水栓金具_外観類似品情報

No. R-008

件名 TF621 型・TK631 型 バルブカートリッジ違い

<前期品 : TF621 型>

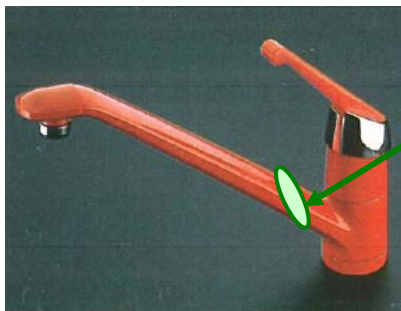
断熱キャップ
無し

TOTOマーク位置
ハンドル正面にあります。

<後期品 : TK631 型 (1986 年 12 月以降)>

断熱キャップ
有り

TOTOマーク位置
本体下部にあります。

前期品と後期品では、バルブカートリッジの互換性はありません。
